**Informe Consolidado de Solicitud de Aclaraciones, Rectificaciones y/o Ampliaciones a la Declaración de Impacto Ambiental del Proyecto "Conjunto Habitacional Aires de Llacolén"**

Nombre del Titular : Fundación Invica  
Nombre del Representante Legal : Mario Guillermo Cáceres González  
Dirección : Cienfuegos 67, Santiago, Región Metropolitana

**Imagen N°1:** Superposición del polígono del proyecto sobre el humedal Llacolén

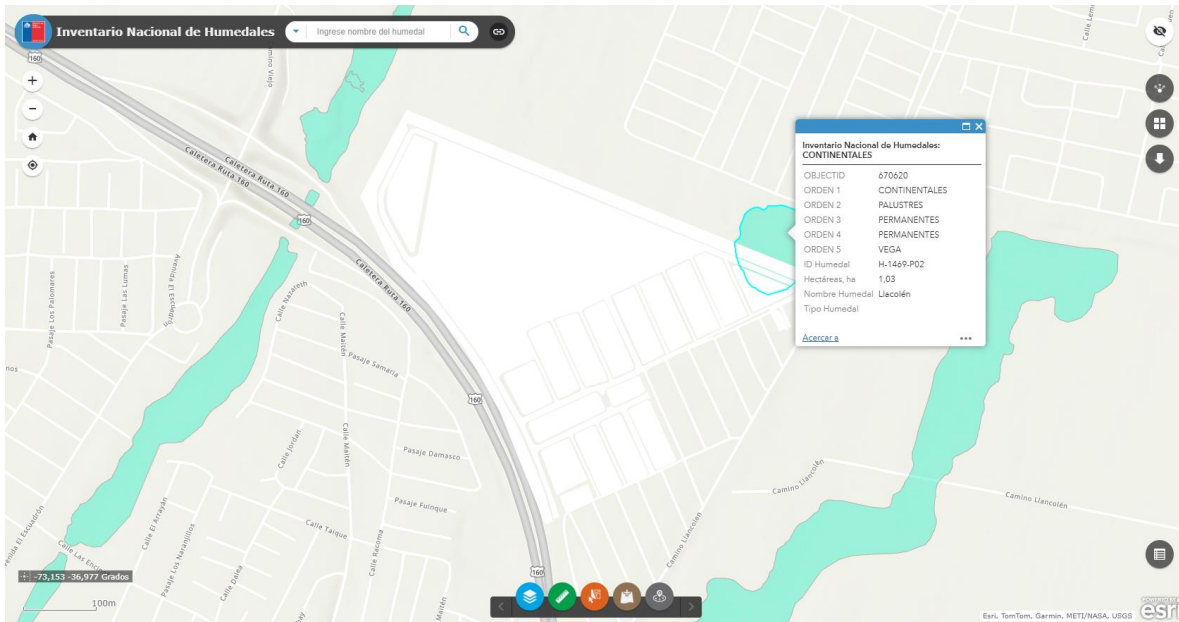
1. Dado que el área de emplazamiento del proyecto se traslapa con el Humedal Llacolén (ver imagen 1), el titular deberá evaluar la aplicabilidad del literal s) e incluirlo como tipología de ingreso en caso que corresponda. Para lo anterior, se recomienda utilizar como referencia el Ord. N°20229910238, de fecha 17 de enero de 2022, que imparte instrucciones en relación a la aplicación de los literales p) y s) del artículo 10 de la Ley N° 19.300 sobre Bases Generales del Medio Ambiente.
